**DETERMINAZIONE DIRIGENZIALE  
N. 1141 DEL 03/12/2025**

LAVORI DI MANUTENZIONE STRAORDINARIA DEL PONTE SUL CANALAZZO TASSONE SULLA SP3 KM 2+350 IN COMUNE DI BAGNOLO IN PIANO. APPROVAZIONE PERIZIA DI VARIANTE E SUPPLETIVA IN CORSO D'OPERA CON AUMENTO DELLA SPESA COMPLESSIVA ORIGINARIAMENTE IMPEGNATA E ESTENSIONE INCARICO DL.

**Progetto Esecutivo- Perizia di variante in corso d'opera**

**D.01 – RELAZIONE ILLUSTRATIVA DI VARIANTE**

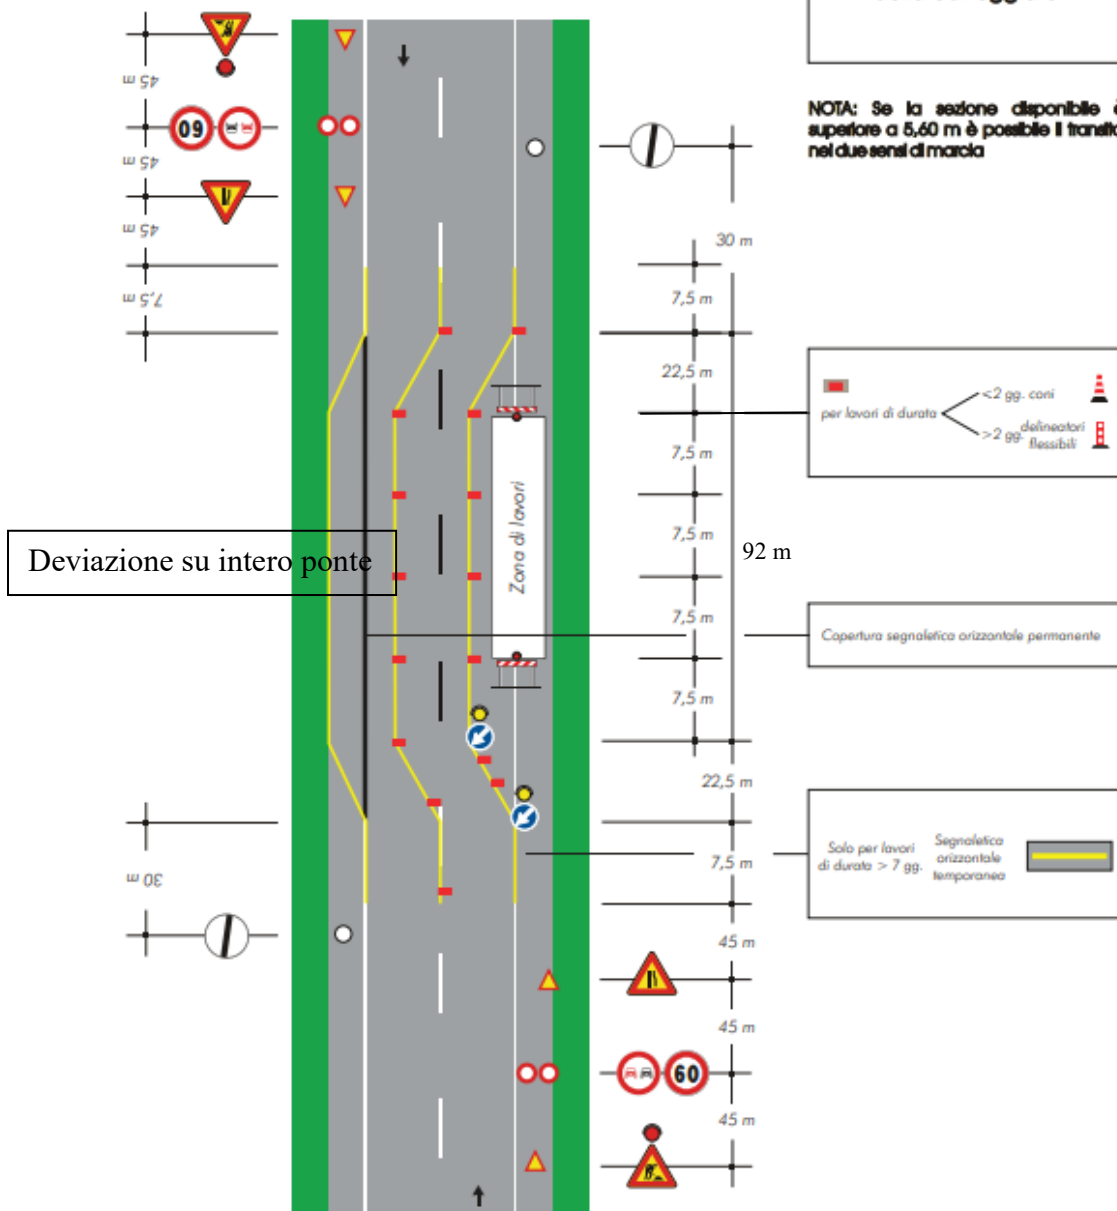
Oltre alle modifiche sopra esposte per le opere previste in progetto, si rende necessaria l'introduzione di ulteriori lavori imprevisi consistenti in un'opera di stabilizzazione della scarpata lato sud-est del rilevato addossato alla spalla sud (lato Reggio Emilia) del ponte. Infatti è stato verificato un franamento della stessa precedentemente occultato dalla rigogliosa vegetazione spontanea, dovuto presumibilmente al dissesto e perdita di funzionalità della canaletta di scolo delle acque di carreggiata, in embrici prefabbricati. Si rende necessario realizzare un'opera di sostegno in gabbioni metallici di altezza 3m per uno sviluppo di 25 ml, ricostruzione della scarpata e stabilizzazione della sommità di quest'ultima, di difficile compattazione, con doppia palificata in pali di castagno e realizzazione di vimate. Le opere proposte permettono la conservazione del manufatto e si configurano in un intervento non interferente con la carreggiata stradale. Inoltre si rileva la necessità di eseguire il medesimo intervento di difesa in ingegneria naturalistica per alcuni altri inneschi di smottamento evidenziati dalla presenza di "tension crack" sul medesimo rilevato, al di fuori della scarpata da ricostruire.

Le tipologie di interventi sono state scelte in modo da limitare al minimo l'impatto visivo con l'ambito naturale circostante.
